VKM 22380 / VKM 22385

Tekninen tiedote –Tammikuu 2010

ALKUPERÄISOSIEN / SKF:N OSIEN MALLIN MUUTOS

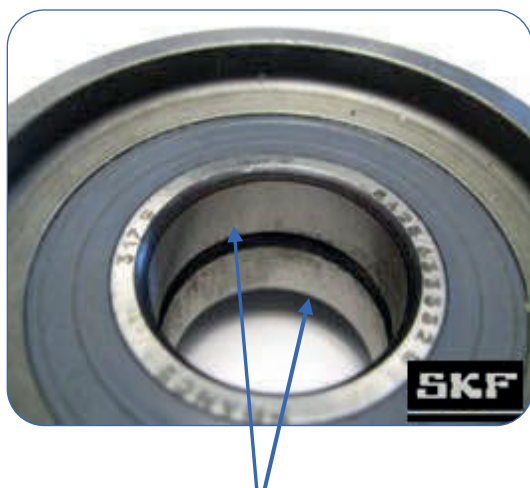
Nämä autonvalmistajat ovat muuttaneet kahden moottorin ohjainrullan mallia. Kyseisiä ohjainrullia vastaavat SKF:n osat ovat VKM 22380 ja VKM 22385.

SKF on myös muokannut ohjainrulliansa mallia autonvalmistajien määritysten mukaisesti.

Kaksiosaisen sisärenkaan tilalla on nyt yhtenäinen sisärengas. Näin vältetään asennuksen yhteydessä ilmeneviä ongelmia.
